Oggetto: “Attività Poligono di Capo Teulada”. Comune: Teulada. Proponente: Comando Militare Esercito Sardegna. Valutazione appropriata (Livello II della V.Inc.A.), ai sensi dell'art. 5 del D.P.R. n. 357/97 e s.m.i. e delle Direttive regionali per la V.Inc.A. (D.G.R. n. 30/54 del 30 settembre 2022)

PRESENTANO LE SEGUENTI OSSERVAZIONI

Figure 1: Ortofoto 1968 scala 1:28571

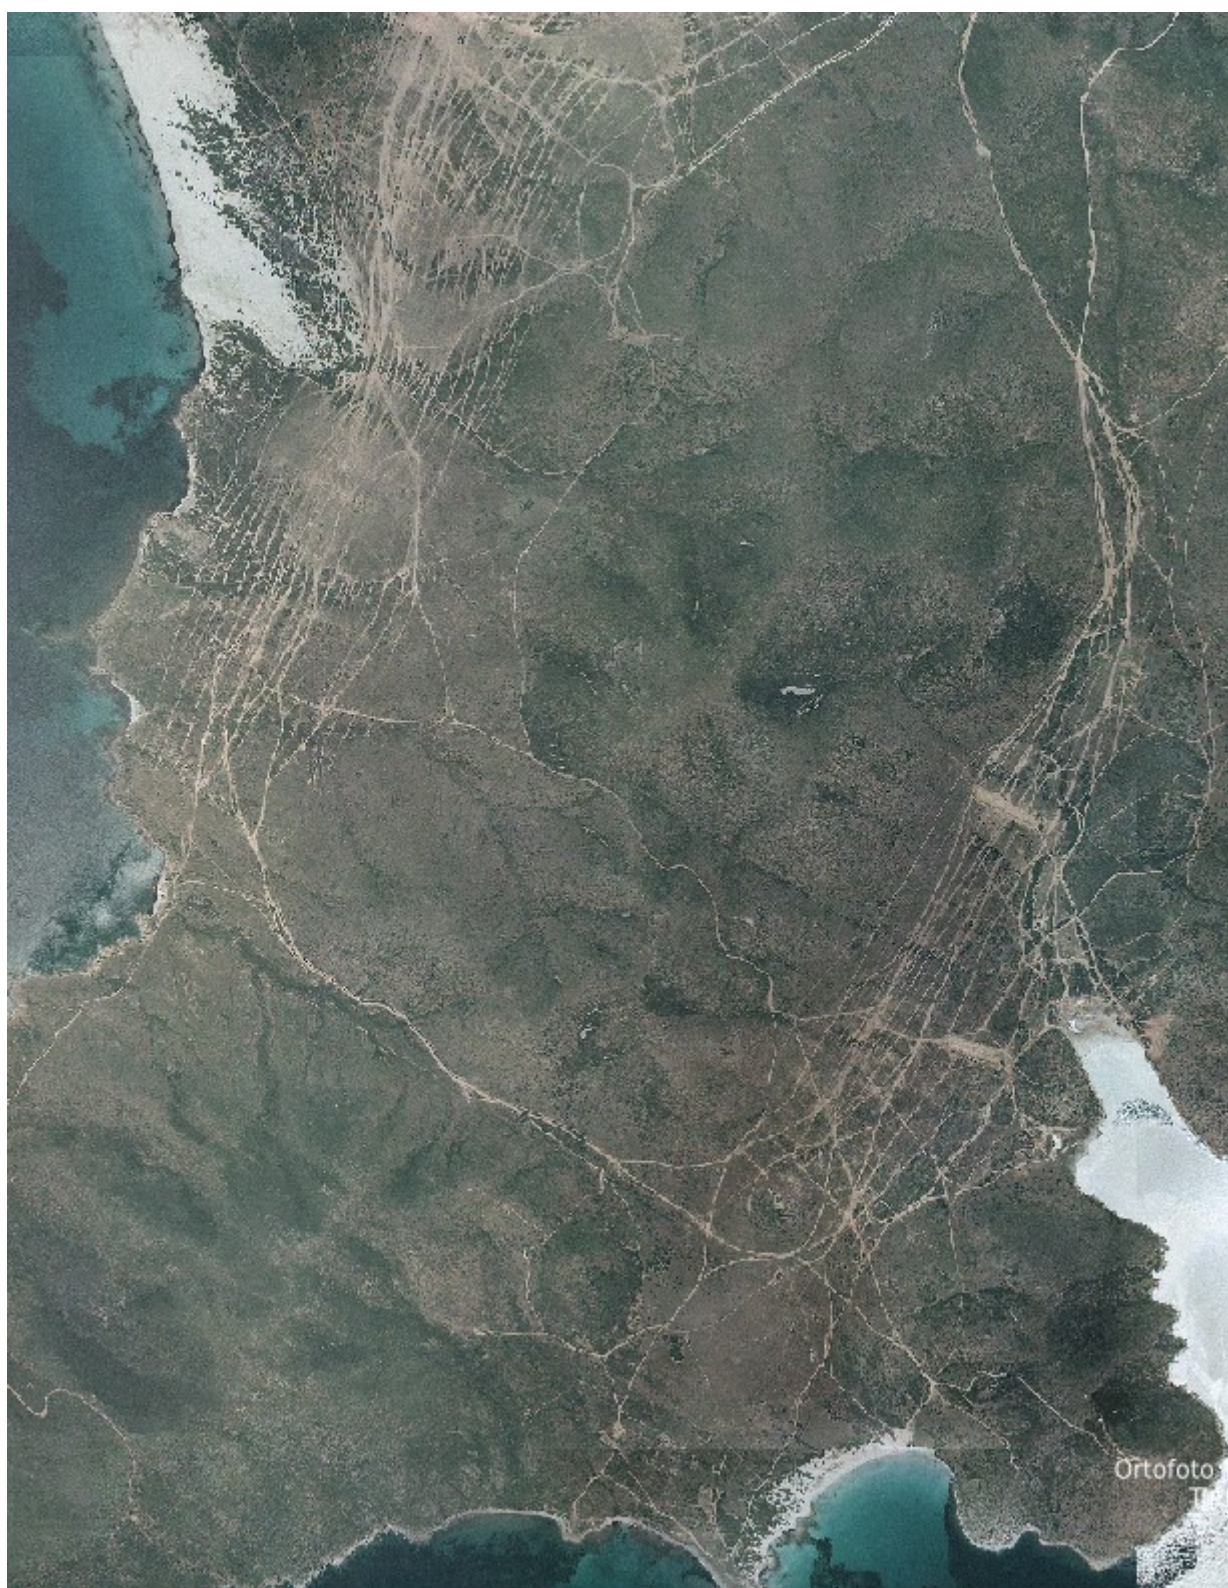
In realtà la data del 1968 sarebbe altrettanto arbitraria di quella del 1995, considerato che il danno ambientale operato dal 1955 ad oggi è comunque evidente e meritevole di riparazione e ripristino, ma va aggiunto che, ad una semplice consultazione del sito [sardegnageoportale.it](https://www.sardegnageoportale.it) delle ortofoto dell'area nel 1968, nel 1998 (subito dopo l'istituzione delle zone SIC) e nel 2022, si può notare come l'affermazione presentata non risponda a verità.

Tra il 1968 e il 1998 il danno osservabile è incrementato notevolmente, ed è facilmente osservabile un incremento fino al 2022 del danno dovuto a viabilità, aree addestrative e di manovra che tendono inesorabilmente ad allargarsi e ad aprire spazi sempre più ampi nella vegetazione circostante.

Alleghiamo sotto le immagini, anche se rimandiamo alla mappa interattiva <https://www.sardegnageoportale.it/webgis2/sardegnamappe/?map=base> per una consultazione che consente di operare il confronto in maniera più pratica e incisiva, volendo anche a maggiore dettaglio di scala.
